Mission régionale d'autorité environnementale

**Avis de la mission régionale
d'autorité environnementale
Centre-Val de Loire
sur le projet de réhabilitation de l'ancien site
Quelle sur la commune de Saran (45)**

n°2021-3060

Illustration 3 : Charge de trafic issues du comptage de 2020

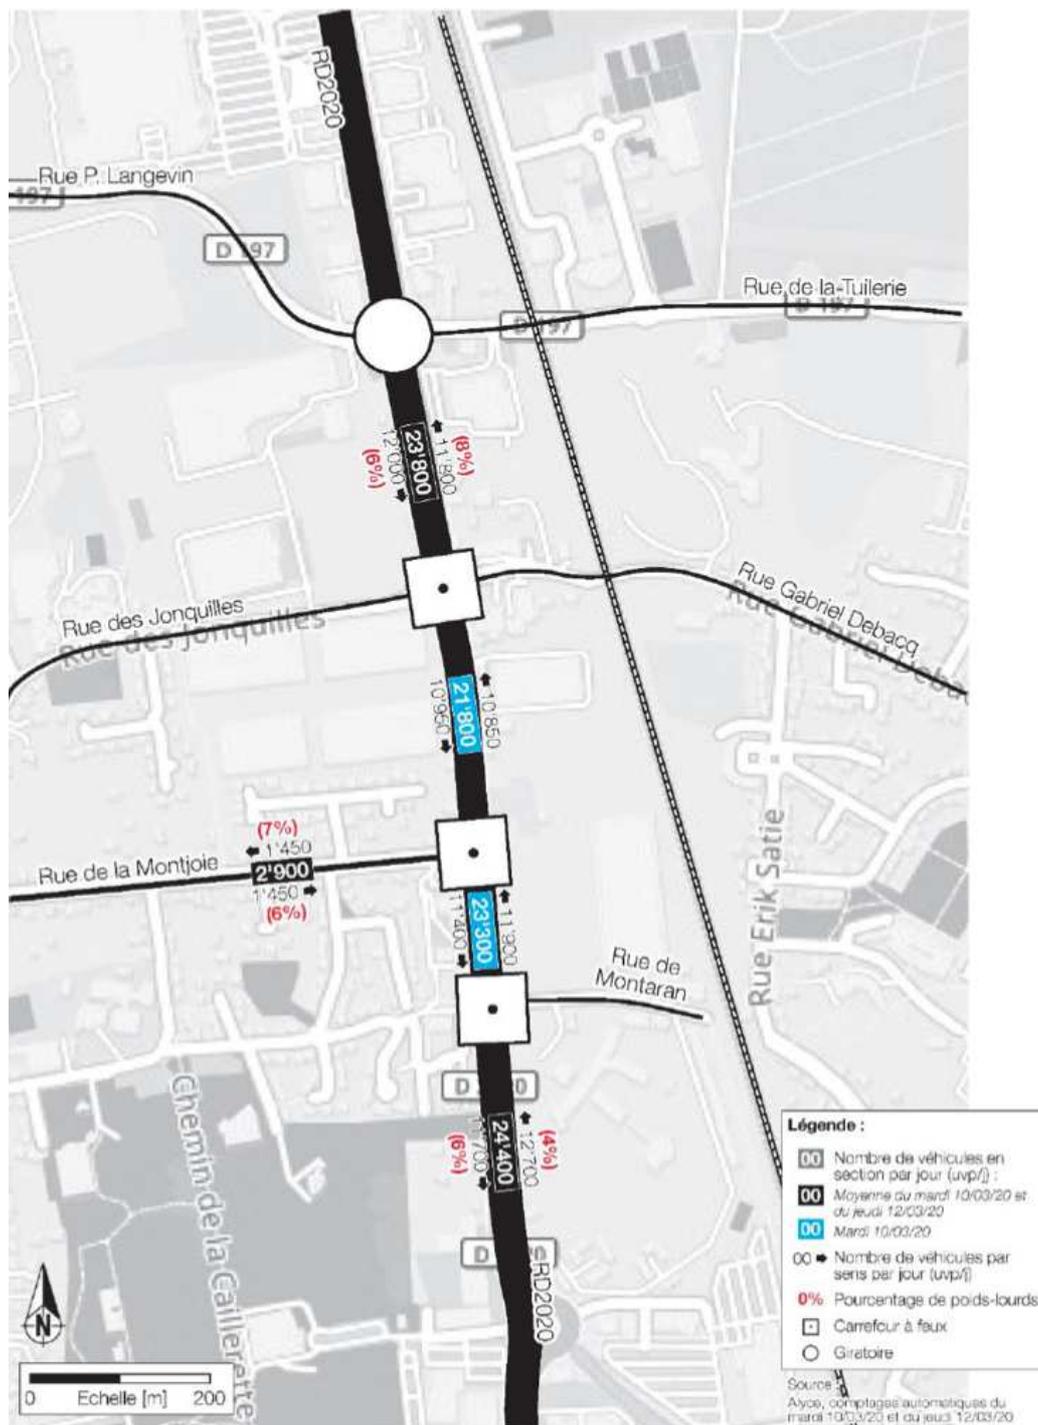
Les réseaux de transport et les déplacements sur la commune de Saran et les abords du projet sont décrits de manière satisfaisante dans l'état initial de l'environnement (page 91 et suivantes). Il présente les voies primaires et secondaires autour du site, dont les deux accès via la RD 2020 à l'ouest et la rue de Montaran au sud. Le site est en outre à proximité d'axes structurants à grande circulation : la RD 2060 (ou tangentielle), la RD 2020 et la rue Montjoie, qui supportent respectivement un trafic quotidien élevé soit respectivement environ 55 000 (2017), 28 000 (2017) et 3 000 (2020)¹ véhicules.

1 Cette donnée est issue du comptage de 2020, la valeur donnée par l'étude d'impact étant erronée.

L'étude de trafic (page 92 et les figures pages 93 à 95) comprend des comptages routiers réalisés durant la semaine du 9 au 15 mars 2020². Elle met en évidence une heure de pointe du soir (17h-18h) plus chargée que celle du matin (8h-9h) : près de 50 % de trafic en plus sur la partie nord de la RD 2020 et 25 % de trafic en plus sur la partie sud. Les carrefours sont donc plus saturés à l'heure de pointe du
